Gegenstand:

Mögliche Falschmontage des Seilführungsbeschlages der Schleppkupplung und dadurch hervorgerufene Fehlfunktion

Betroffen:Alle ASW 20 bzw. 20 L und ASW 20 B
Werk-Nr. 20 001 bis 20 611 Werk-Nr. 20 620 bis 20 626**Dringlichkeit:**

Fig. 1

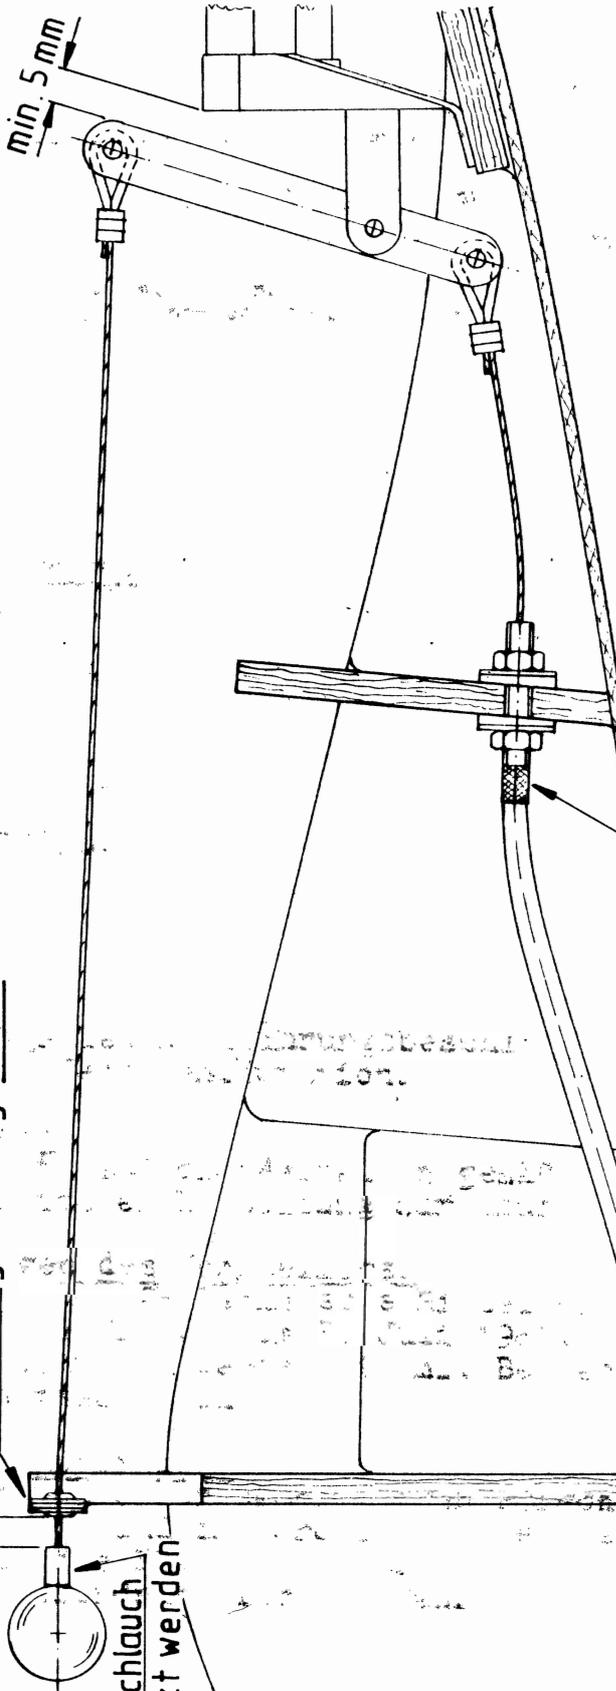
Bei älteren ASW 20 / 20 L / 20 B wurde serienmäßig der Seilführungsbeschlage wie in Fig. 1 dargestellt vor dem Steuerspant montiert, bei Flugzeugen neueren Datums wird der Beschlage serienmäßig hinten montiert (Fig. 2).

Wenn der Seilführungsbeschlage vorn mit ausreichendem Leerweg montiert ist (Fig. 1), so verschwindet der Leerweg, wenn der Beschlage irrtümlich hinten montiert wird (Fig. 2).

Daher müssen bei allen ASW 20/20L/20 B die Seilführungsbeschlage nach hinten, mit genügend Leerweg versehen, montiert werden (Fig. 2).

1. Überprüfen, ob der Seilführungsbeschlage vor (Fig. 1) oder hinter dem Steuerspant montiert ist (Fig. 2).
2. Ist der Beschlage vorn angebracht, muß er nach hinten ummontiert werden!
3. Jetzt muß überprüft werden, ob genügend Leerweg, wie in Fig. 2 angegeben, vorhanden ist. Bei zu geringem Leerweg, kann der Kunststoffschlauch am Kugelgriff entsprechend gekürzt und/oder durch Reindrehen der Spanschraube (Fig. 2) der Leerweg vergrößert werden.

Seilführungsbeschlag vorn montiert!

12 mm Leerweg
Seilführungsbeschlag hinten montiert!

Kunststoffschlauch
kann gekürzt werden

hier kann Reindreihen der Spannschraube
ein größerer Leerweg eingestellt werden.
